## Plan directeur des eaux (PDE)

Date	23 août 2021
Révision	21 mars 2024 / 01.02.2025
Fichier	7055.11-B033e

# Plan directeur des eaux de la Birse Rapport de participation

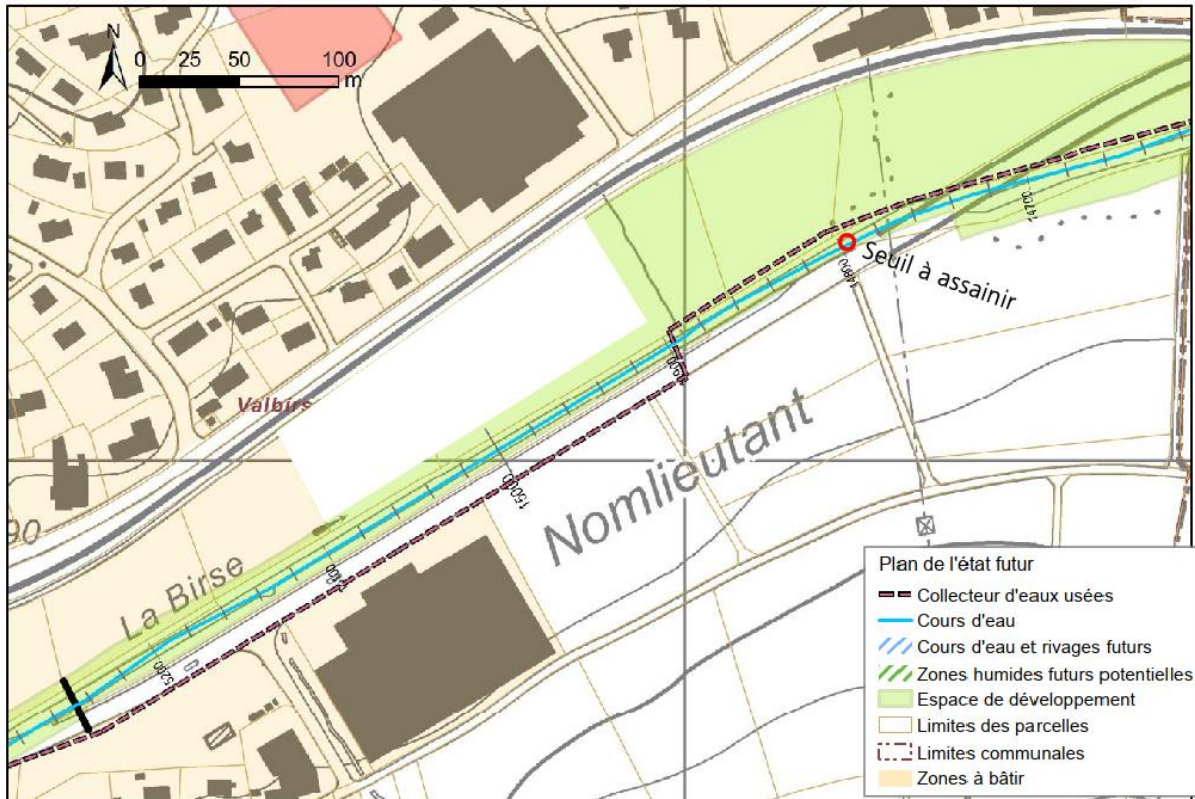
Commentaire : la fiche de mesure 23 entre en conflit avec le secteur d'importance régionale pour la mise en zone destinée aux activités *La Cray/Pré Vercelin*. Dans la nouvelle Conception régionale des transports et de l'urbanisation (CRTU) 2021, entrée en force le 13 décembre 2021, le secteur de Pré Vercelin reste inscrit en information préalable, mais est rétrogradé en priorité C, avec un horizon de réalisation encore non défini, en raison de la non réalisation à moyen terme de la gare à Bévillard. Le site de Court *La Nancoran* est désormais privilégié par la région pour une mise en zone d'activités dans la Vallée de Tavannes.

Comme inscrit dans la fiche 23 PDE, l'espace de développement des eaux prévu en rive gauche de la Birse occupe une grande partie du secteur destiné aux activités et remet par là-même en cause son existence. En effet, il ne serait dès lors plus possible de réaliser des constructions sur les 28'820 m<sup>2</sup> situés entre le lit actuel de la Birse et la route de Sorvilier. Il apparaît donc nécessaire d'effectuer une pesée d'intérêts entre ces deux projets.

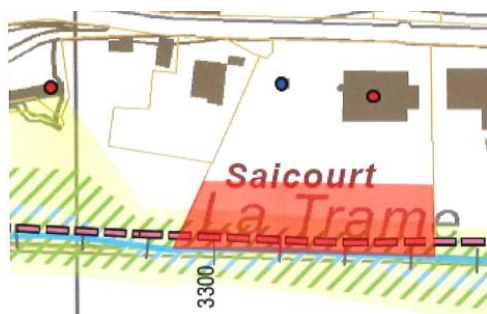
*Le dépotoir du Pont de la Mort doit faire l'objet d'une fiche de mesure. »*

- L'annexe 4 du rapport de Charriage contient une fiche de mesures concernant le dépotoir du Pont de la Mort. Celle-ci sera annexé à la fiche de mesures 35.
- L'espace de développement sera élargi vers le sud, dans la forêt.
- La commune accepte la mesure.

Figure 2 : Plan schématique de l'utilisation du sol après mise hors service de la STEP de Tramelan (projet SETE, ATB SA)

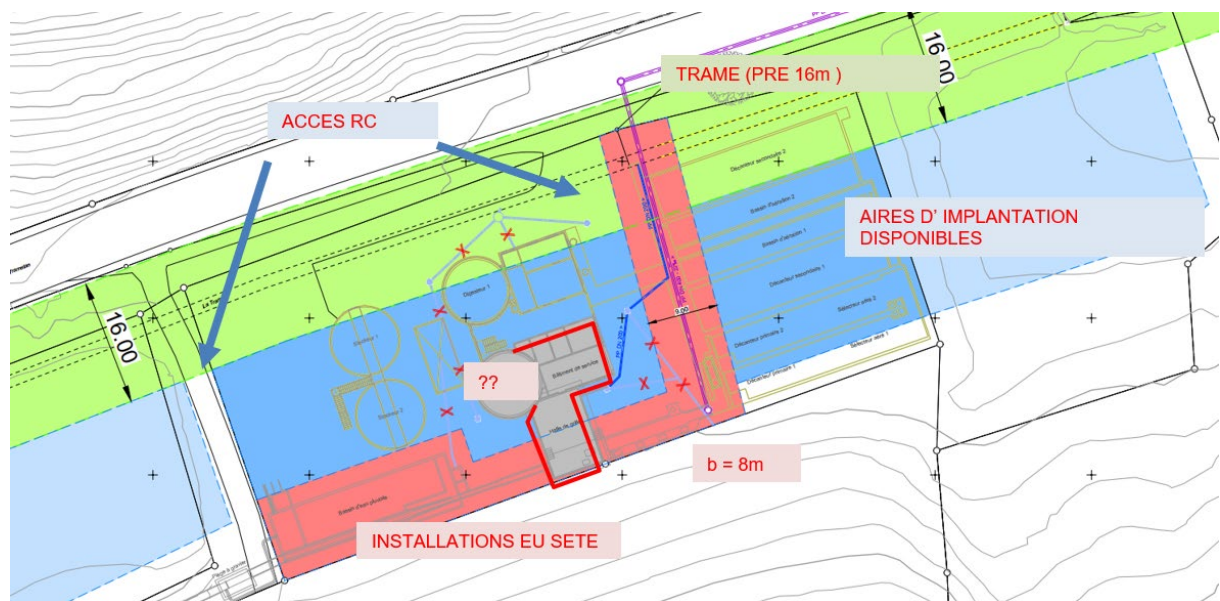
- La Trame doit aussi être mise à ciel ouvert dès lors que des travaux d'accès (et donc de traversée de son espace de développement) sont effectués dans le cadre des travaux de la STEP. Selon les exigences des pompiers, ce sont un ou deux accès qui seront nécessaires (voir **Figure 2**) :

- Il n'existe pas de projet d'urbanisation concret pour la parcelle située entre la STEP et Precitrame (bleu clair à la **Figure 2**). Tout projet futur sur ce tronçon devra faire l'objet d'un permis d'aménagement des eaux, que l'OPC autorisera sous condition de mise à ciel ouvert de la Trame.

Figure 3 : Coupe en travers montrant les bassins de la STEP mis hors service (à gauche) et la conduite vers la STEP du SETE qui traverse le tronçon revitalisé de la Trame (à droite, en violet) (Projet SETE, ATB SA)

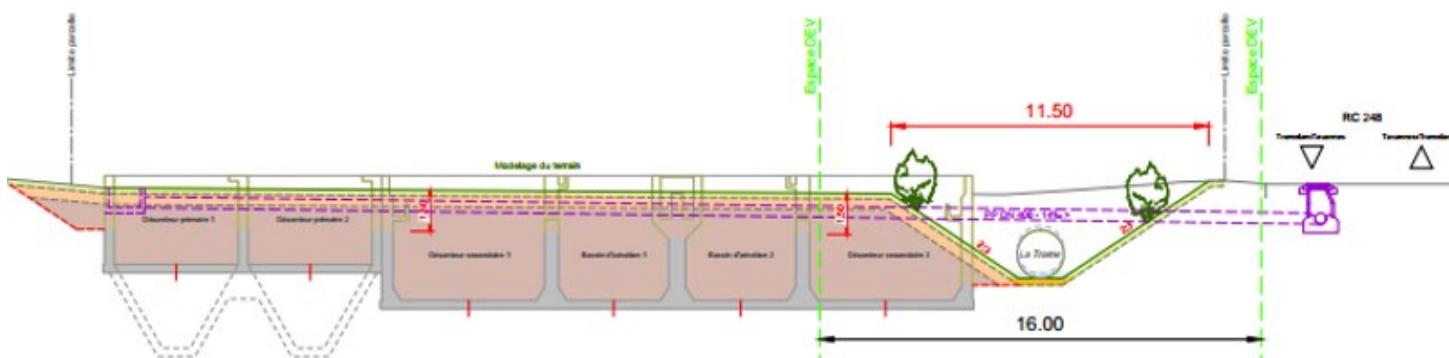
- Le passage de la conduite du SETE à travers l'espace de développement de la Trame (**Figure 3**) requiert un permis de traversée de cours d'eau. Celui-ci sera accordé si la Trame est mise à ciel ouvert à cet endroit. La question suivante est: jusqu'où en amont faut-il mettre à ciel ouvert ?
